リコール届出日：平成31年4月10日

リコール届出番号	外-2804	リコール開始日	平成31年4月11日
届出者の氏名又は名称	フォルクスワーゲン グループ ジャパン株式会社 代表取締役社長 ティル・シェア	製作国：イギリス 製作者名：ベントレー モーターズ リミテッド 問合せ先：ベントレーコール（フリーダイヤル） 0120-97-7797	
不具合の部位（部品名）	後席中央シートベルトおよびシートベルトバックル取付け部ボディーパネル（補強板とスタッドボルト）		
基準不適合状態にあると認める構造、装置又は性能の状況及びその原因	後席中央シートベルトおよびバックルが取り付けられているボディーパネルの強度が不足しているため、後席左右のいずれか、もしくは両方の座席に乗員が着座している場合、車両衝突時に当該パネルが損傷し、後席中央座席の乗員を適切に拘束することができないおそれがある。		
改善措置の内容	全車両、ボディーパネルを点検し、補強板が取り付けられていないものは補強板を取り付ける。		
不具合件数	0件	事故の有無	無し
発見の動機	本国からの情報による。		
自動車使用者及び自動車分解整備事業者に周知させるための措置	<ul style="list-style-type: none"> 自動車使用者：ダイレクトメール、電話、または訪問により通知する。 自動車分解整備事業者：日整連発行の機関誌に掲載する。 対策実施済車には、運転者席側ドア開口部のドアロックストライカ付近に外-2804のステッカーを貼付する。

改善箇所説明図

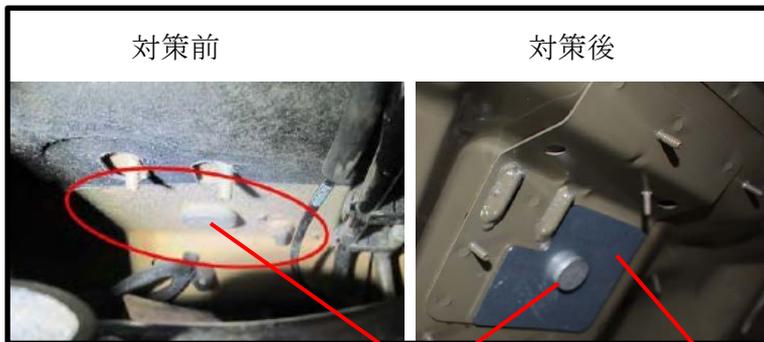
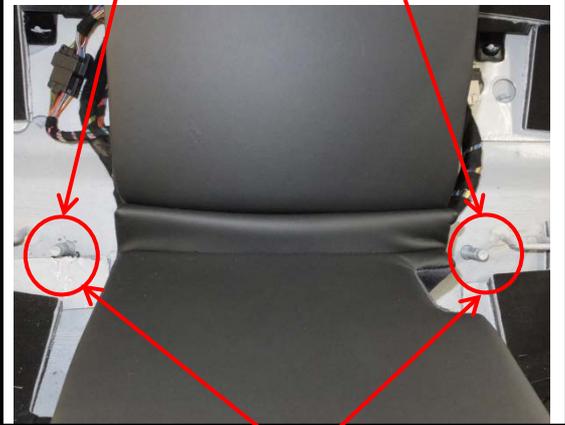
後席中央シートベルトおよびバックルが取り付けられているボディーパネルの強度が不足しているため、後席左右のいずれか、もしくは両方の座席に乗員が着座している場合、車両衝突時に当該パネルが損傷し、後席中央座席の乗員を適切に拘束することができないおそれがある。

補強板

スタッドボルト（2カ所）

全車両、ボディーパネルを点検し、補強板が取り付けられていないものは補強板を取り付ける。
